bilan de la concertation préalable
FRANCHISSEMENT DE L'A20 À LIMOGES
ENTRE LA BASTIDE ET LE PUY PONCHET
du 19 mars au 19 avril 2018

Franchissement de l'A20 entre la Bastide et le Puy Ponchet - Procédure de concertation

Le tracé : solutions variantes

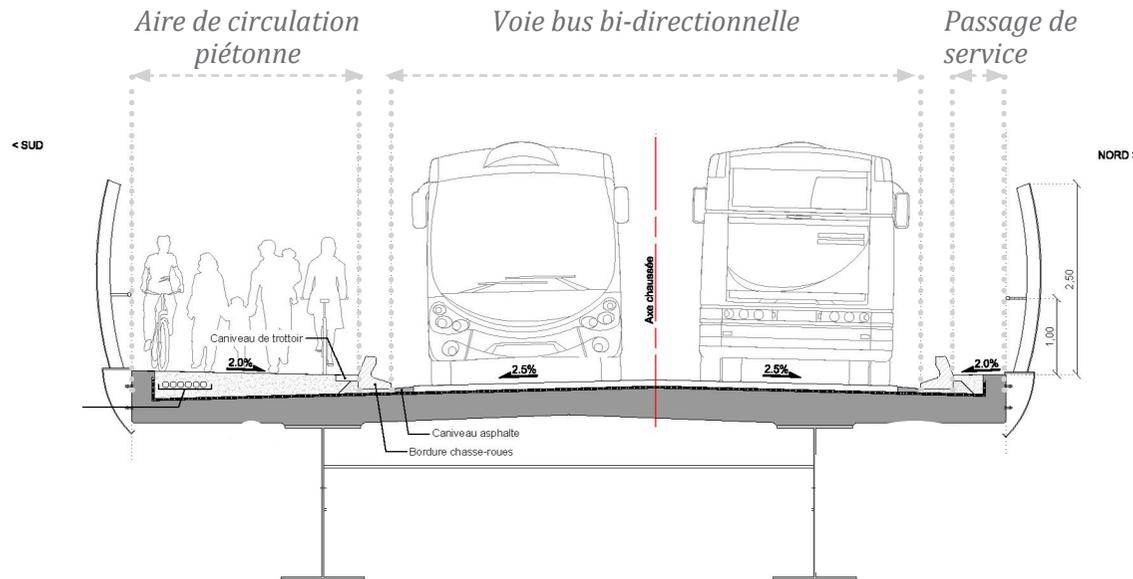
Deux avis soulignent qu'il est **dommageable d'impacter le bois et de le fractionner**. C'est un espace qui se développe librement, protégé de la présence humaine. L'un d'eux souligne par ailleurs, que l'inventaire de la biodiversité ne traite que des espèces remarquables et qu'un inventaire ordinaire serait intéressant. Il propose également de **réutiliser l'assiette du chemin creux et de ne pas fractionner la zone boisée**. Il demande également que le petit bois soit protégé et son accès interdit.

Suite à l'inventaire faune / flore et le diagnostic réalisé par des naturalistes, il a été décidé de privilégier le chemin creux tout en limitant autant que possible l'impact sur le boisement :

- l'arrivée de la voie au niveau de la lisière est à angle quasi droit afin d'impacter le moins possible les arbres de diamètres importants. Ces arbres remarquables ont en effet été déterminés comme très intéressants pour les coléoptères et chiroptères (cf. dossier de concertation).*
- le tracé passe préférentiellement dans les zones de « Ronciers » et « Formation subspontanée de Chênes rouges », identifiées comme présentant un intérêt faunistique et floristique moindre.*

Comme il est indiqué dans le dossier de concertation, le chemin creux présente des enjeux majeurs de préservation. En effet, une étude acoustique a révélé la présence de différentes espèces de chiroptères dont la Barbastelle d'Europe ainsi que la présence d'espèces d'insectes de type coléoptères. Il est donc important de préserver ce chemin creux utilisé comme axe de déplacement et de chasse pour les chauves-souris et de gîte pour le Lucane cerf volant. De plus, ce chemin est utilisé comme chemin de promenade par les riverains.

^ Plan des principes d'aménagements

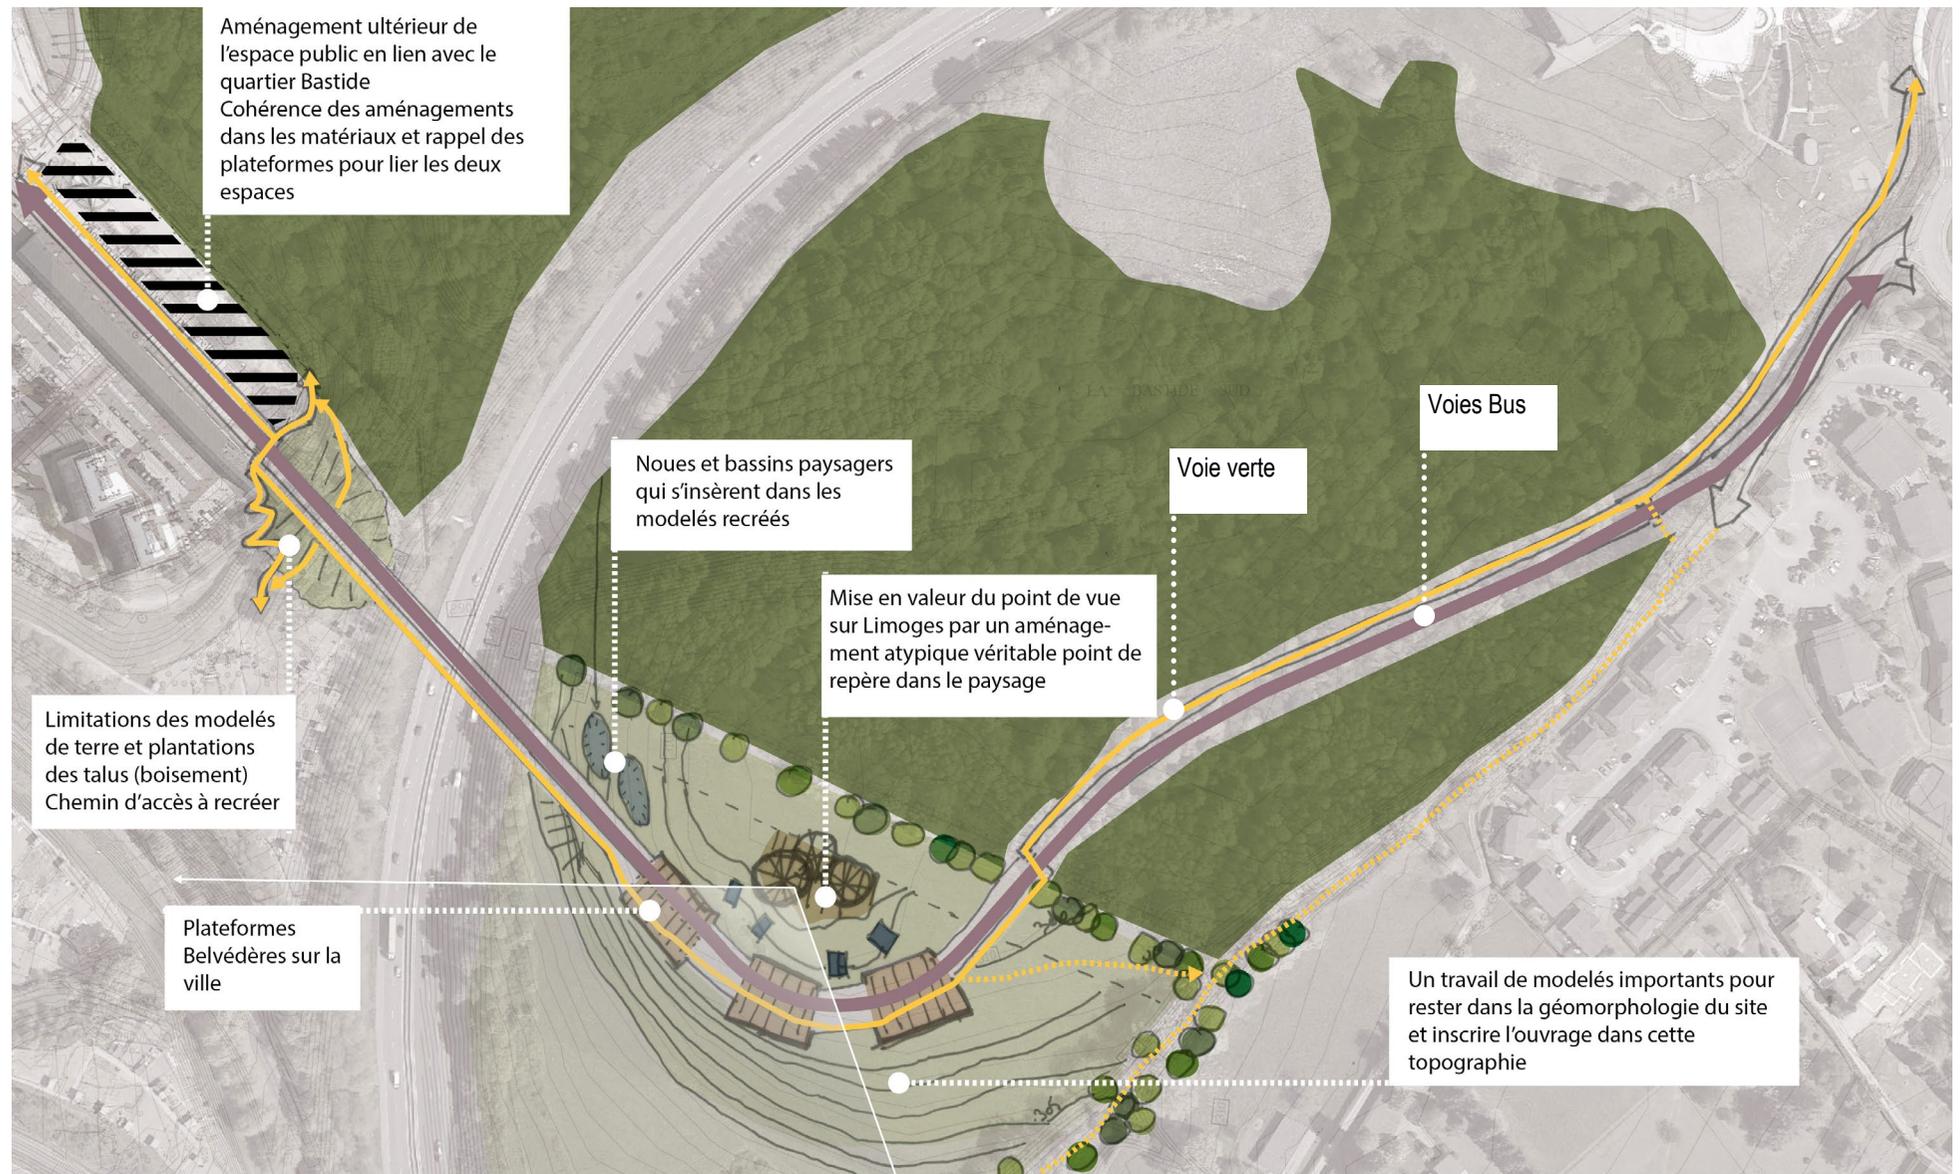
D'autre part, plusieurs interrogent **la pertinence de faire traverser deux fois la piste modes doux sur la voie bus**.

Concernant **les deux passages piétons / cycles**, l'implantation de la piste cyclable et du cheminement s'est faite selon deux principes :

- Le premier est la bonne connexion aux pistes cyclables existantes (côté Aquapolis notamment) et projetées (coté Bastide) afin de faciliter les continuités.
- Le second vient des enjeux paysagers qui mettent en exergue les vues au sud vers Limoges. Le projet propose donc d'implanter la voie cycle au sud dès l'ouvrage côté Bastide et jusqu'à la lisière boisée.

Ainsi, la première traversée est envisagée au niveau de la Bastide et permettra de connecter notamment les cheminements venant des jardins familiaux. A ce stade, ce passage n'est pas définitif car la piste cyclable pourrait être implantée au sud au niveau de la Bastide, cela dépend des échanges avec la maîtrise d'oeuvre du programme de renouvellement urbain qui est en cours.

Le second point de traversée présenté au niveau de la lisière a été choisi car il est placé dans une ligne droite (donc il présente une bonne visibilité) et en amorce ou sorties de virage (vitesse plus faible). Par ailleurs, c'est un point particulier : il s'agit d'un seuil, lié à un changement d'ambiance, et également un espace où les aménagements seront faits sur mesure afin de veiller à la protection des arbres.

Ces emplacements pourront être pourvus de feu de signalisation de traversées piétons/cycles le cas échéant.

Compte tenu des remarques portant sur le trop grand nombre de traversées, l'implantation des voies cyclables et piétonnes sera privilégiée côté sud sur la Bastide dans la suite des études, afin de supprimer la traversée à la sortie de l'ouvrage de franchissement.
